第4回厚真町議会臨時会説明資料

令和7年7月28日

工 事 名：浜厚真野原公園サッカー場改修工事

配置図 改修箇所C面

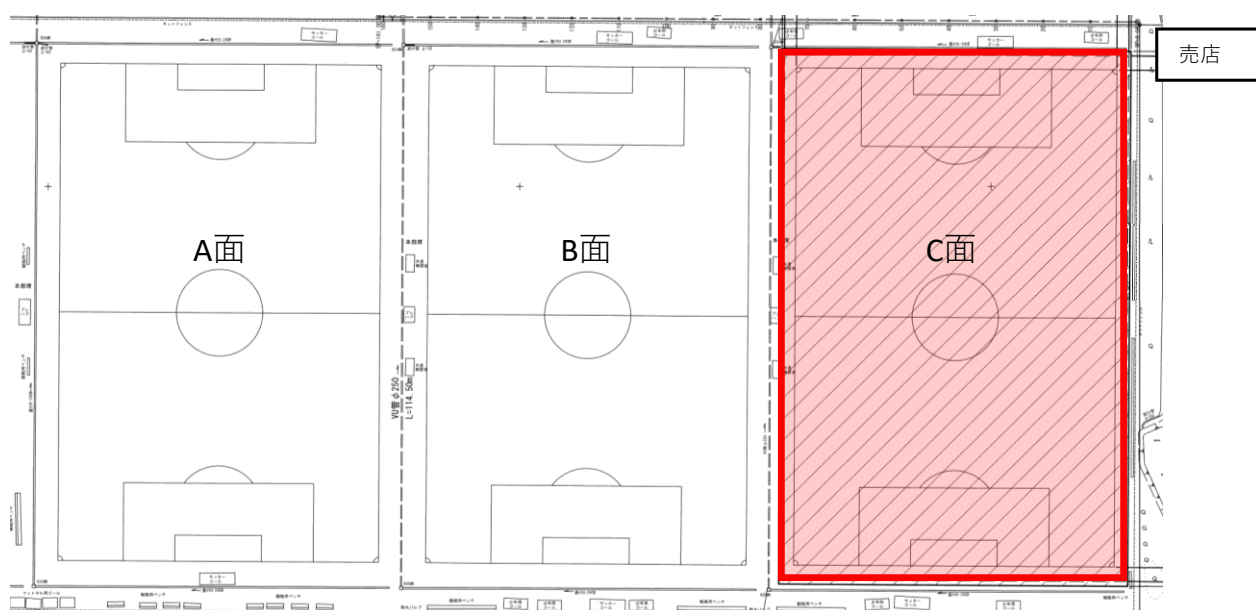
区分	工事概要	契約金額（税込）	工期
変更前	掘削工 5,442 m ³ 盛土工 38 m ³ 捨土工 5,920 m ³	288,420,000 円	令和7年6月19日 ～ 令和8年1月30日
変更後	掘削工 12,190 m ³ 盛土工 8,230 m ³ 購入土 6,190 m ³ 捨土工 10,300 m ³	324,885,000 円	変更無し

敷地造成および路盤工事にあたり試掘を行ったところ、当初設計で路床としていたGL-800mm地点で軟弱な土層が見られたため、敷地内3箇所貫入試験を行った結果、本工事の路床に適さないことがわかり、同試験の結果から、GL-1700mmの地点に路床を変更することとした。

その結果、掘削・盛土・捨土・購入土の土量が増加し、36,465,000円の増額となった。
